Nota van Antwoord bij de Nota VKA

DIJKVERSTERKING PANNERDENSE WAARD - WESTERVOORT

13 november 2024

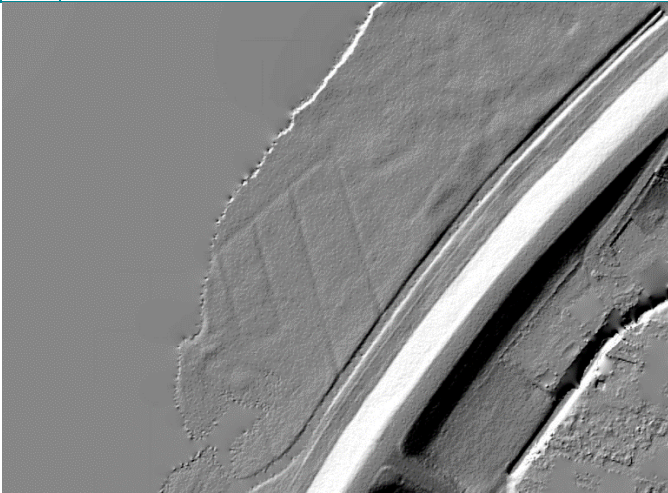
8	<p>Beide alternatieven scoren neutraal op bodemkwaliteit. De indiener is het hier niet mee eens, daar het aanbrengen van een kunststoffen wand, naar inziens van de indiener, wel degelijk risico's met zich meebrengt. Zo kunnen kunststoffen deeltjes door erosie in verloop van jaren uitspoelen, waardoor de bodem onnodig verontreinigd wordt of kunnen er bij verwijdering van het kunststof stukken kunststof afbreken en blijven zitten in de bodem. Deze risico's zijn niet meegenomen in de beoordeling van de alternatieven. De indiener stelt vast dat er getoetst wordt op verkeerde uitgangspunten en dat er een nieuwe beoordeling op de feitelijke situatie noodzakelijk is.</p>	<p>In deze fase van de dijkversterking is het type verticale maatregel tegen piping is nog niet bepaald. Dit gebeurt in de volgende fasen. De verticale maatregel kan een kunststof damwand zijn, maar ook een ander type ondoorlatende maatregel (bijvoorbeeld een maatregel waarbij de ondergrond vermengd wordt met kleiig of cementachtig materiaal) of een doorlatende maatregel zoals een kunststof doek dat het zand tegen houdt maar water door laat. Voor de effectbeoordeling in MER fase 1 zijn daarom realistische uitgangspunten gehanteerd, waarmee de effecten in beeld konden worden gebracht.</p> <p>Het waterschap is zich bewust van de zorgen over het toepassen van kunststof damwanden.</p>

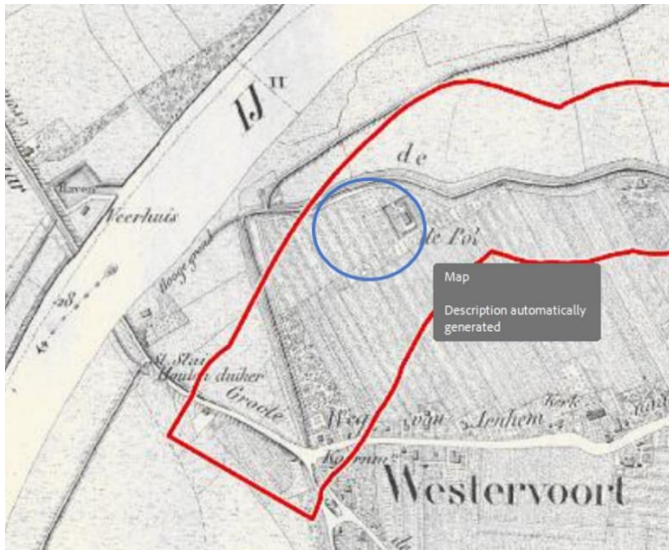
13	Tevens zal de zakelijk recht strook niet meer als tuin gebruikt kunnen worden, daar deze gebruikt moet worden voor de stabiliteit van de dijk. In de praktijk betekent dat dat deze strook alleen gebruikt mag worden als grasland/bloemenweide maar niet meer voor de functie 'tuin'.	De indiener benoemt dat er voor een stabiliteitsopgave een zakelijk recht strook wordt toegepast. Dit is niet correct. Het waterschap neemt op deze locatie maatregelen om piping tegen te gaan.

<p>Door deze maatregelen leidt de indiener inkomensverlies. De grond die belast wordt met een zakelijk recht vervalt, naar inzien van de indiener, tot waarde nihil. Het overige bezit zal eveneens fors in waarde dalen. Indien het waterschap alternatief 2 desondanks doorzet, zit er voor de indiener niets anders op dan volledig uitgekocht te worden door het waterschap.</p>	<p>Er is op deze locatie geen sprake van een stabiliteitsberm. Voor een toelichting op het grondbeleid van het waterschap, verwijst het waterschap naar de Nota van Antwoord, paragraaf 2.5.</p>
14	<p>In de online samenvatting, opgesteld door het waterschap, wordt gesproken over de kosten. De kosten voor alternatief 1 zijn volgens het waterschap meer dan 30% duurder dan het gemiddelde, terwijl alternatief 2 meer dan 30% goedkoper zal zijn dan het gemiddelde. In de onderliggende stukken staan geen onderzoeken of onderbouwingen over het kostenplaatje. De indiener twijfelt dan ook sterk aan de juistheid van dit gegeven. De indiener ontvangt graag een onderbouwing van de kosten per alternatief.</p>	<p>In par. 5.2.3 van de nota VKA is verwoord dat bij het relevante deeltraject (Mosterdhof) de kosten tussen de 5-30% duurder zijn dan gemiddeld voor alternatief 1 en tussen de 5-30% goedkoper dan gemiddeld voor alternatief 2. Dus niet meer dan 30% duurder of goedkoper dan gemiddeld, zoals aangegeven door indiener.</p> <p>Het waterschap heeft een kostennota opgesteld, ter onderbouwing van de kosten. Deze kostennota bevat marktgevoelige informatie. Het waterschap maakt de kostennota daarom niet openbaar. De kostennota is opgesteld in lijn met de hiervoor te gebruiken Standaard Systematiek Kostenramingen (SSK). De belangrijkste onderscheidende kostendrijvers in de raming bij alternatief 1 zijn de kosten voor de klei ingraving, waaronder leverantie van klei, kosten voor afvoer vrijkomende grond en voor het verwerken van klei. De belangrijkste onderscheidende kostendrijvers in de raming bij alternatief 2 zijn het aanbrengen van een verticale maatregel tegen piping en vastgoedkosten.</p>
